Mission régionale d'autorité environnementale
PROVENCE ALPES CÔTE D'AZUR

Avis délibéré
de la Mission régionale d'autorité environnementale
Provence-Alpes-Côte d'Azur
**sur le projet de parc solaire photovoltaïque Le Défens à Fox-
Amphoux (83)**

N° MRAe
2023APPACA15/3338-3339

Figure 2: Plan de masse du projet (source: étude d'impact)

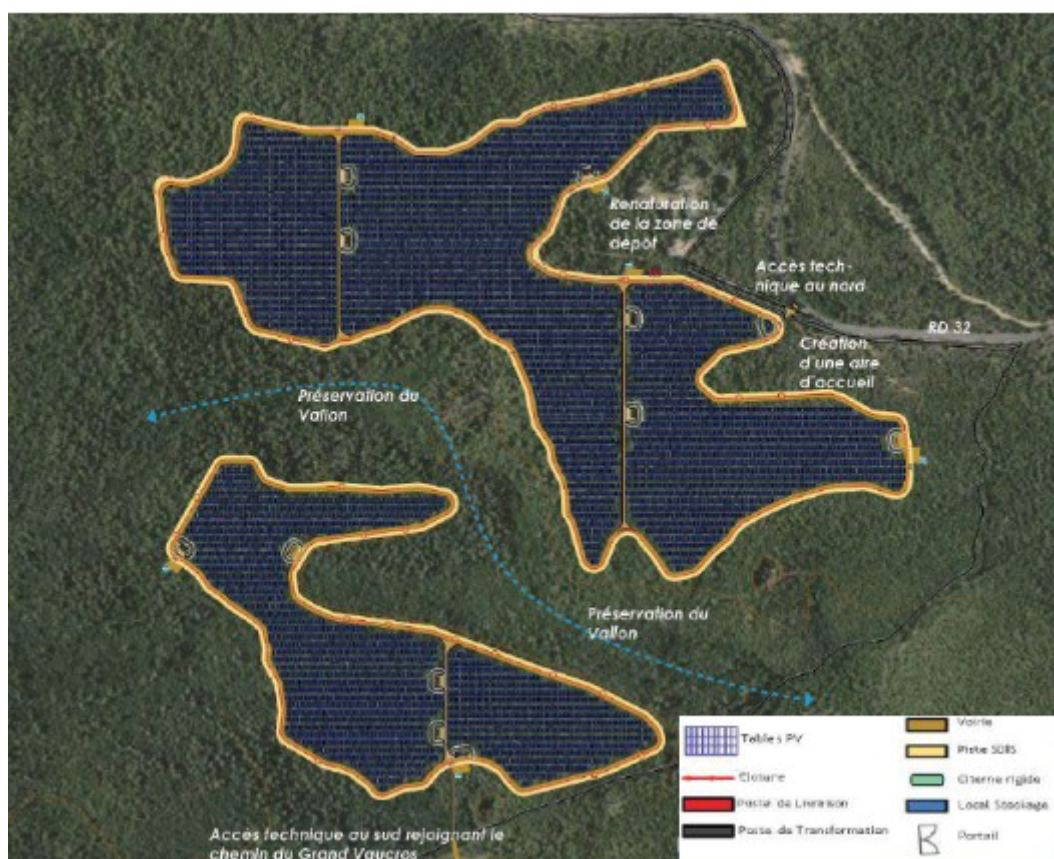
Le parc est implanté en zone naturelle, dans un secteur majoritairement boisé. L'aménagement nécessite le défrichement d'une surface de 48 ha et la mise en œuvre des obligations légales de débroussaillage (OLD) sur une surface de 31,6 ha.

Concernant le périmètre de projet, l'étude d'impact indique que « *les informations disponibles grâce au S3ERnR⁷ et les échanges avec RTE prévoient que le poste source sera implanté sur la commune de Fox-Amphoux ou celle de Tavernes. L'analyse du foncier appartenant à la commune de Fox-Amphoux recoupée avec le tracé de la ligne souterraine laisse pressentir deux zones potentielles pour le poste source. Le raccordement de la centrale photovoltaïque au réseau public de transport et de distribution d'électricité ne peut pas être connu d'une manière certaine mais hypothétique. Le tracé incombe au gestionnaire de réseau ENEDIS après obtention de l'autorisation de permis de construire* ». Le tracé du raccordement au poste-source n'est pas défini, ce qui ne permet pas d'étudier les impacts liés à ces opérations de raccordement, ni de proposer des mesures.

La MRAe recommande d'intégrer, dans le périmètre retenu pour l'analyse des impacts du projet, le tracé du raccordement au poste-source qui fait partie intégrante du projet et de compléter l'étude d'impact.

Figure 3: Corridors écologiques identifiés au DOCOB (source: étude d'impact)

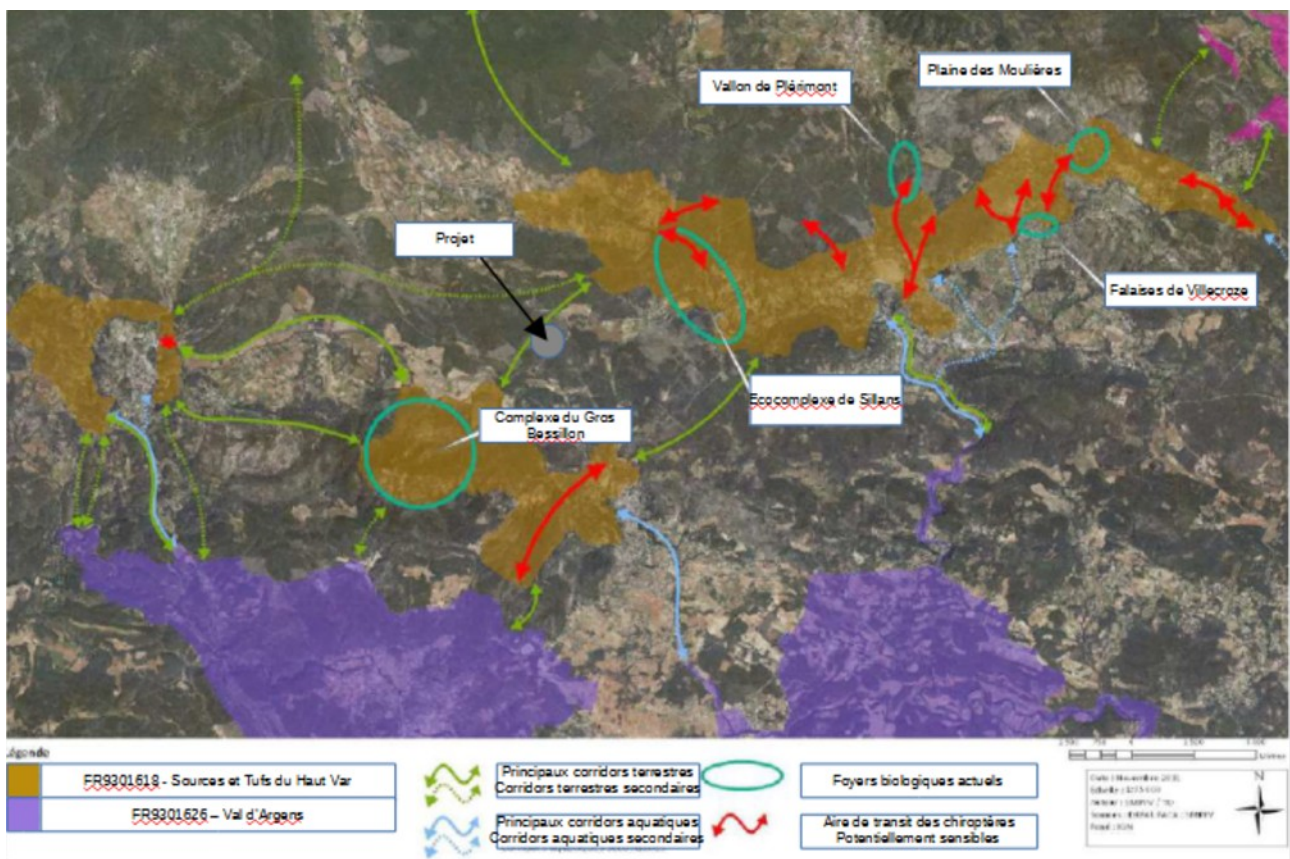
Toutefois, la MRAe observe que le projet s'inscrit dans un corridor principal identifié au DOCOB¹⁸ reliant plusieurs entités Natura 2000 et rappelle que l'efficacité de la séquence ERC n'est pas

démontrée (cf. paragraphe précédent). Dans le cadre de l'évaluation des liens fonctionnels entre le secteur du projet et les ensembles naturels environnants, la MRAe considère qu'une étude plus approfondie de la question de la rupture ou de la dégradation du lien écologique est nécessaire, compte tenu de la surface importante de milieux naturels détruits ou dégradés (74,2 ha correspondant au projet et aux OLD).

La MRAe recommande de justifier et de détailler davantage l'impact du projet sur les corridors identifiés au DOCOB, notamment les corridors principaux terrestres entre le complexe du Gros Bessillon et l'écocomplexe de Sillans, et d'adapter éventuellement le projet en conséquence.
